**Accord de 1958 – Examen de projets d'amendements
à des Règlements existants proposés par le GRSG**

Proposition de série 01 d'amendements au Règlement n° 110 (Véhicules alimentés au GNC)

Communication du Groupe de travail des dispositions générales de sécurité*

Annexe 2C, modèles A et B, figure et texte, modifier comme suit:

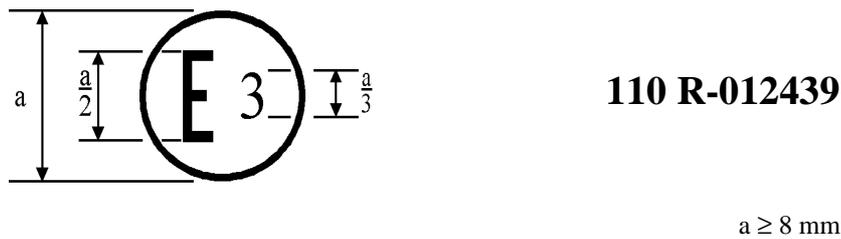
«Modèle A

(Voir le paragraphe 16.2 du présent Règlement)

La marque d'homologation ci-dessus, apposée sur un véhicule, indique que ce type de véhicule a été homologué en Italie (E3) en ce qui concerne l'installation d'un système GNC pour l'alimentation du moteur au GNC, en application du Règlement n° 110, sous le numéro d'homologation 012439. Les deux premiers chiffres de ce numéro indiquent que l'homologation a été accordée conformément aux dispositions du Règlement n° 110 tel que modifié par la série 01 d'amendements.

Modèle B

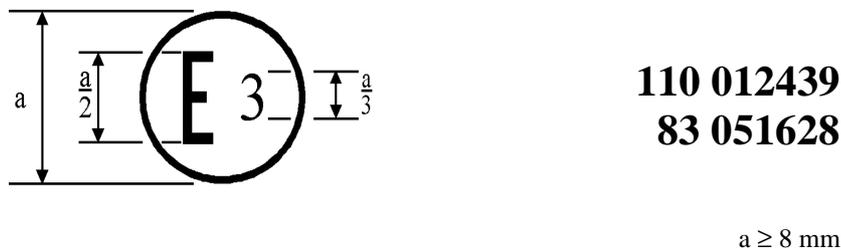
(Voir le paragraphe 16.2 du présent Règlement)

La marque d'homologation ci-dessus, apposée sur un véhicule, indique que ce type de véhicule a été homologué en Italie (E3) en ce qui concerne l'installation d'un système GNC pour l'alimentation du moteur au GNC, en application du Règlement n° 110, sous le numéro d'homologation 012439. Les deux premiers chiffres de ce numéro indiquent que l'homologation a été délivrée conformément aux dispositions du Règlement n° 110 tel que modifié par la série 01 d'amendements et que le Règlement n° 83 incluait la série 05 d'amendements.».
